No.	高浜2-絶縁低下-6 rev1	事象：絶縁低下
質 問	<p>(別冊-4容器-3.3電気ペネトレーション-15頁)                  ピッグテイル型、ブッシング型、三重同軸型電気ペネトレーションについて、これまでに取替実績がある場合は、その型式、取替理由、機器数、取替時期を提示すること。</p>	
回 答	<p>高浜2号炉では、これまでに電気ペネトレーションの取替実績はありません。</p> <p>なお、高浜2号炉の三重同軸型電気ペネトレーション6台のうち、<span style="border: 1px dashed black; padding: 2px;">          </span>製の電気ペネトレーション5台については工事計画を受け、27回定検中に全て取替え予定としております。</p>

No.	高浜2-絶縁低下-13 rev1	事象：絶縁低下
質 問	(別冊-8ケーブル-共通-(下記ケーブル等の健全性評価の記載ページ)) 高圧ケーブル及び事故時雰囲気環境下において機能要求のある低圧ケーブル・同軸ケーブルについて、取替実績(ケーブル種類、製造メーカ、取替理由、機器数、取替時期)を提示すること。	
回 答	<p>高圧ケーブル及び事故時雰囲気環境下において機能要求のある低圧ケーブル・同軸ケーブルについては、予防保全、火災防護対策又は主設備取替等に伴い、以下の通り取替えを行っています。なお、これらの他に、MS区画及びCV内で使用される重大事故等対処設備等のケーブルについても、事故時機能要求があり、長期健全性試験等による健全性が確認できていないケーブルについては今定検(第27回定検)中に[ ]の難燃PIIケーブルに取替えを行います。</p> <p>(1) 高圧ケーブル</p> <p>A. 難燃高圧CSHVケーブル</p> <p>a. 海水ポンプモータケーブル 第8回定期点検(1985～1986年度)、4セット、[ ] 第20回定期点検(2002年度)、1セット、[ ]</p> <p>b. 非常用DGケーブル 第16回定検(1996～1997年度)及び 第19回定検(2000年度)、18セット、メーカ未特定</p> <p>c. 一次冷却材ポンプモータ、チラーユニット用圧縮機モータ、充てん/高圧注入ポンプ及び海水ポンプモータケーブル 第27回定検(2011年度～)*<sup>1</sup>、14セット、メーカ選定中</p> <p>(2) 低圧ケーブル*<sup>2</sup></p> <p>A. 難燃PHケーブル</p> <p>a. 事故時機能要求のある低圧ケーブル [ ] 取替時期不明*<sup>3</sup>、1本 第10回定検(1988～1989年度)、24本 第18回定検(1999年度)、4本 第23回定検(2006年度)、

難燃PSHVケーブル-1と絶縁体種類が同一でシース種類が異なる  
難燃PHケーブルの事故時雰囲気暴露試験条件（ACA試験条件）

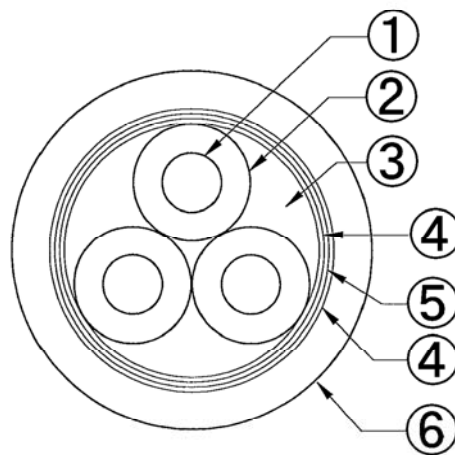
No.	高浜 2－絶縁低下－ 4 2	事象：絶縁低下
質 問	<p>(別冊-8ケーブル-2低圧ケーブル-30頁)</p> <p>設計基準事故時又は重大事故時環境下において機能要求のある難燃PSHVケーブル-1に関し、以下についての説明を提示すること。</p> <p>①用途（接続機器）、布設箇所、製造メーカ、使用条件（通常運転時、事故時）、検証対象事故</p> <p>②電気学会推奨案に基づく健全性評価内容</p> <p>③ACAガイドに従った健全性評価内容</p> <p>④難燃PHケーブルの電気学会推奨案及びACAガイドに基づく長期健全性試験結果を用いることの妥当性（構造、サイズ、材料を具体的に示して説明すること。）</p>	
回 答	<p>①用途(接続機器)、布設箇所、製造メーカ、使用条件(通常運転時、事故時)、検証対象事故は添付－ 1、 2 の通り。</p> <p>②難燃PSHVケーブル-1の電気学会推奨案に基づく健全性評価内容を、添付－ 3 に示す。</p> <p>③難燃PSHVケーブル-1のACAガイドに従った健全性評価内容を添付－ 4 に示す。</p> <p>④難燃PHケーブルの電気学会推奨案及びACAガイドに基づく長期健全性試験結果を用いることの妥当性を添付－ 5 に示す。</p>

難燃PSHVケーブル-1と絶縁体種類が同一でシース種類が異なる  
難燃PHケーブルのACA試験条件

試験条件	通常運転時の 使用条件に基づく 評価期間	備考
通常運転 相当	100°C-94.8Gy/h-4003h	40°C-0.009Gy/h -約203年

条件	65°C換算*	合計
事故時 雰囲気 曝露 試験		128時間	14,575時間 (約607日)
		573時間	
		13,874時間	
設計基準 事故		629時間	1,479時間 (約62日)
		1時間	
		849時間
